Ingeniera
Krislly Quintero
Directora Regional
Ministerio de Ambiente – Chiriquí
E. S. D.

Para continuar con el proceso de evaluación, presentó respuesta a primera nota aclaratoria NOTA DRCH-AC-2815-10-2022 del mes de octubre de 2022, donde se solicita la **primera** información aclaratoria al Estudio de Impacto Ambiental (EsIA) Categoría I, denominado “**MENDRE SOLAR**”, a desarrollarse en el corregimiento de Caldera, Distrito de Boquete, Provincia de Chiriquí.

Figura 1. Proyección de Línea de Transmisión

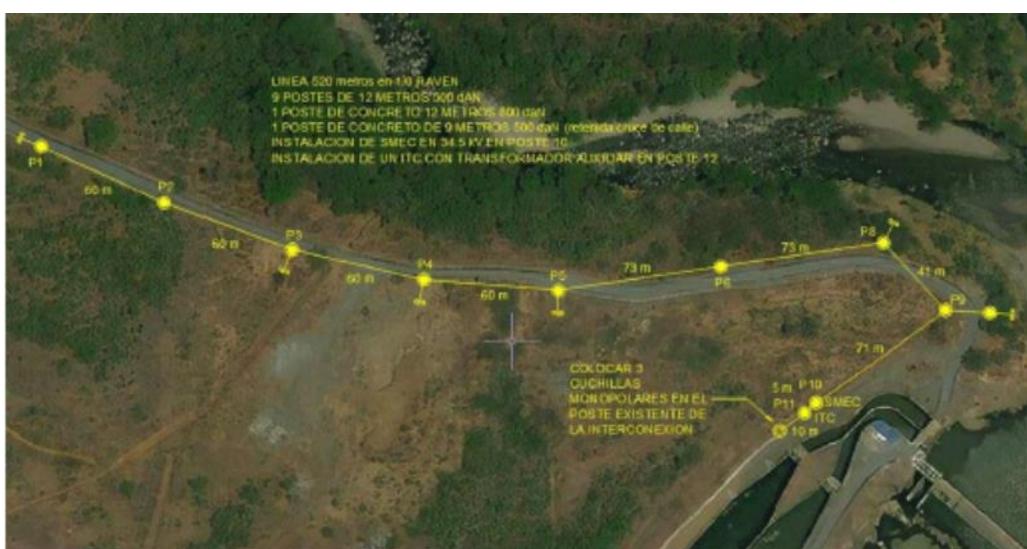
3. En el EsIA presentado, no se describen las coordenadas UTM de la línea de transmisión que ira desde el área del proyecto hasta la interconexión con la línea de transmisión existente de la Central Hidroeléctrica Mendre 1. Es importante mencionar, que al no contar con dicha información no se puede realizar una evaluación y análisis de la afectación que en su momento tendrá el trazado de dicha línea de transmisión y si es necesario realizar la poda y/o tala de los árboles que se encuentren próximos a las áreas por donde la misma pasara. Por tanto, deberá presentar lo siguiente:

- a. **Presentar**, las coordenadas UTM de la línea de transmisión que i a desde el área del proyecto hasta la interconexión con la línea de transmisión existente de la Central Hidroeléctrica Mendre 1.

Se presentan las coordenadas UTM de la línea de transmisión que va desde el área del proyecto hasta la interconexión con la línea de transmisión existente de la Central Hidroeléctrica Mendre 1. No se requerirá realizar la tala o poda de ningún árbol ya que se encuentra dentro de un área provista de gramíneas en la servidumbre del proyecto Hidroeléctrico Mendre I.

Figura 2. Área de disposición de capa vegetal

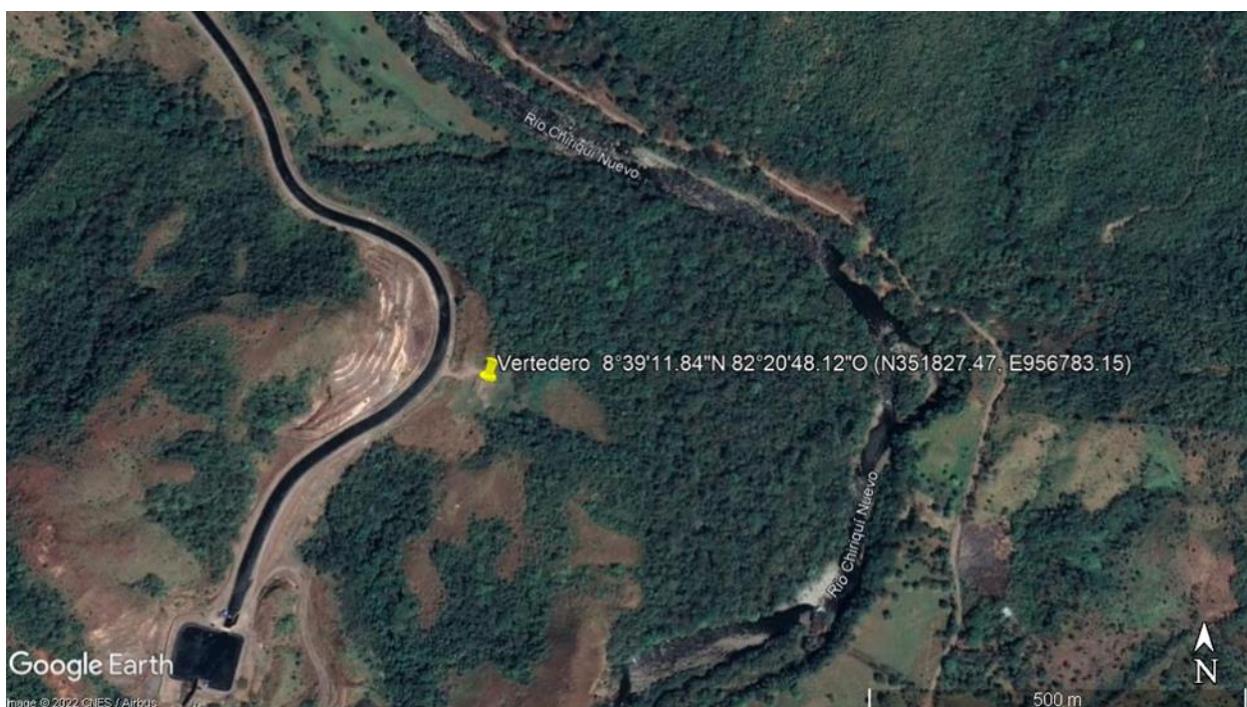
b. Indicar y Georreferenciar, si se contara con sitios de disposición de material edáfico (botaderos) producto de los trabajos que se realizaran en el proyecto.

El proyecto contará con un área de disposición para la capa vegetal producto del desarraigue previo a la nivelación del terreno, de tal manera que se logre recubrir suelo desprotegido que no mantiene material orgánico que permita la siembra de flora, adjuntamos coordenadas (N351827.47, E956783.15) y que pertenece a la central Hidroeléctrica Mendre I.

TERRACERIA A PROFILE
ESCALA: ESC. 1:1000 1/1000

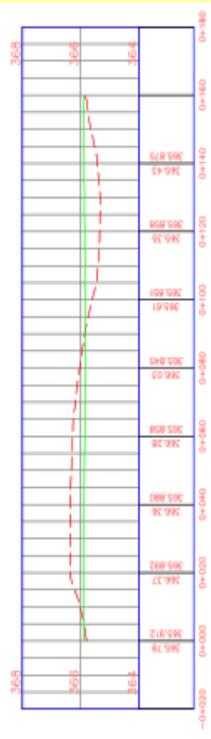
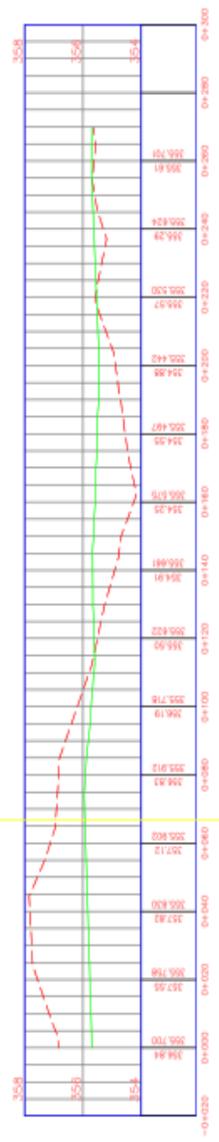
e. Presentar, plano de cotas actuales y cotas finales sobre las cuales se pretende desarrollar el proyecto.

El movimiento de tierra será de 20,000 metros cúbicos de corte y relleno, balanceado en sitio, lo cual evitará la importación o exportación de material del área de trabajo.

Área Sugerida para compensar intervención de superficie reforestada

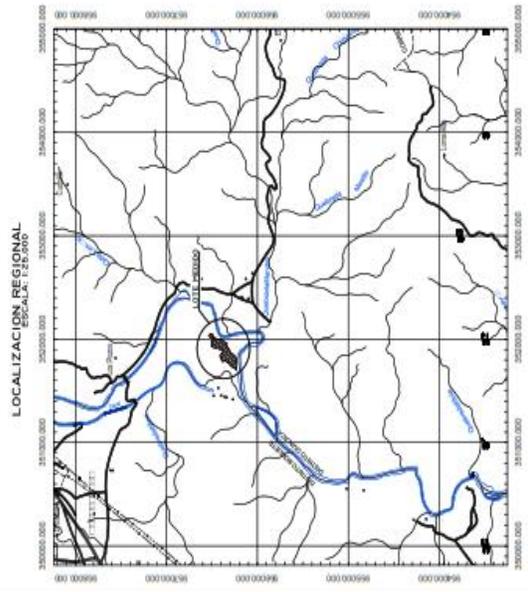
- a. **Sustentar**, la viabilidad del proyecto, tomando en consideración lo descrito en los párrafos anteriores.

Tomando en cuenta las áreas de reforestación de la Central Hidroeléctrica Mendre I, el período en que se estableció y el comportamiento de las especies incorporadas en las parcelas, la empresa promotora presentará una modificación a dicho plan, ya que estas zonas por las condiciones edáficas (compactación de suelos) han limitado el crecimiento y desarrollo forestal de las especies introducidas, por lo cual la empresa tiene previsto recuperar y aumentar el área de las parcelas indicadas en el párrafo anterior en otro sitio (finca 360564) y llevarlas a un periodo de mantenimiento de 5 años. En anexos se adjunta nota solicitando directrices a seguir para presentar dichos cambios en las zonas y áreas de reforestación, de igual manera se adjunta plano de nueva superficie sugerida para realizar la compensación y reforestación de las áreas intervenidas.
